11.1

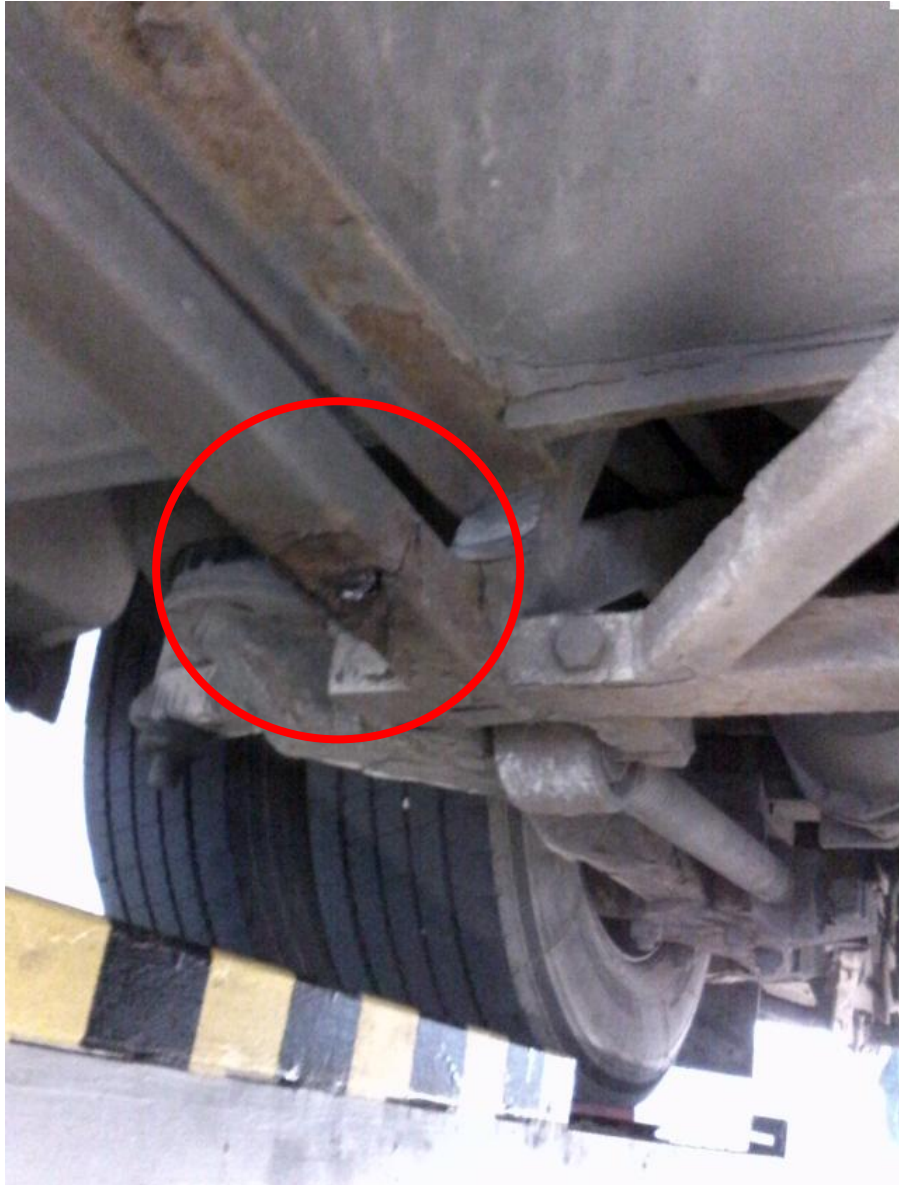
Ši 1989 m. gamybos puspriekabė techninės apžiūros metu buvo įvertinta kaip atitinkanti techninius reikalavimus. Kadangi puspriekabė yra be identifikavimo numerio, todėl jos nuotrauka yra įkelta į apžiūros informacinę sistemą

11.7

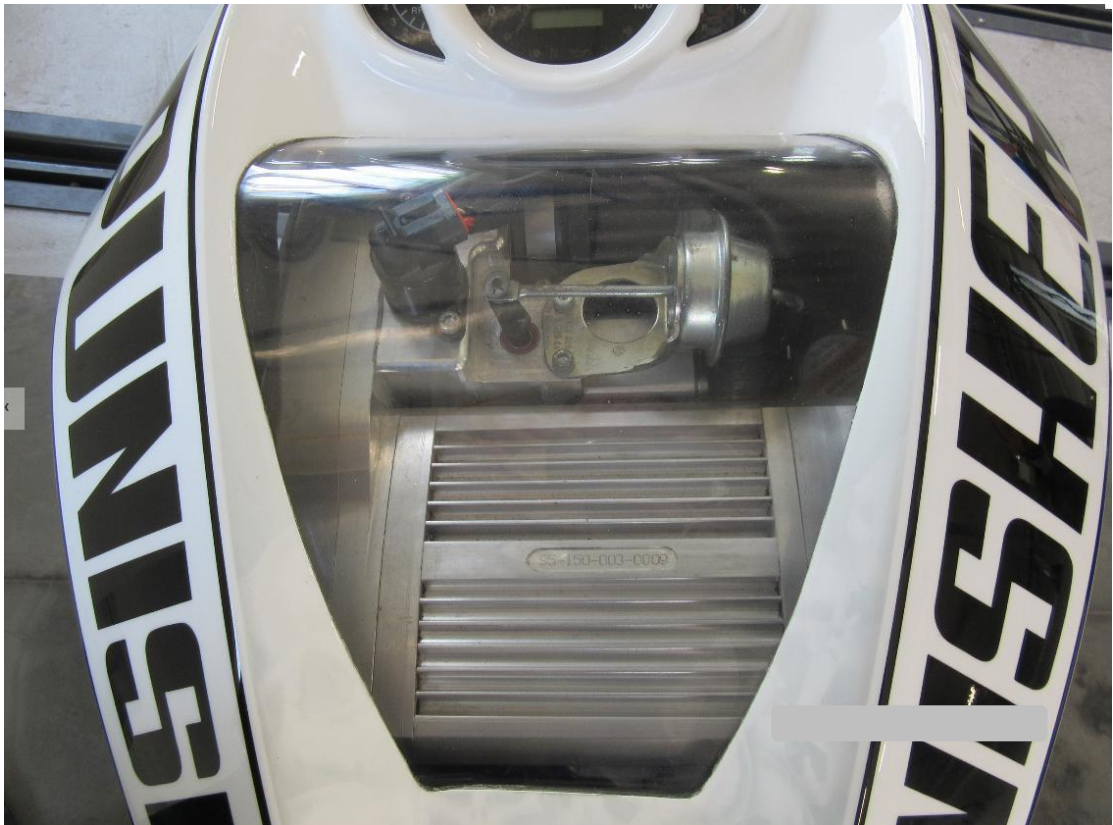
Koroziniai 1997 m. gamybos automobilio SEAT kėbulo dugno pažeidimai techninės apžiūros metu buvo įvertinti:

DT - Važiuklė ir prie jos tvirtinami mazgai. Pernelyg didelis korozijos poveikis, galintis turėti įtakos konstrukcijos stabilumui (tvirtumui)

Pakartotinės techninės apžiūros metu trūkumas buvo tinkamai pašalintas:
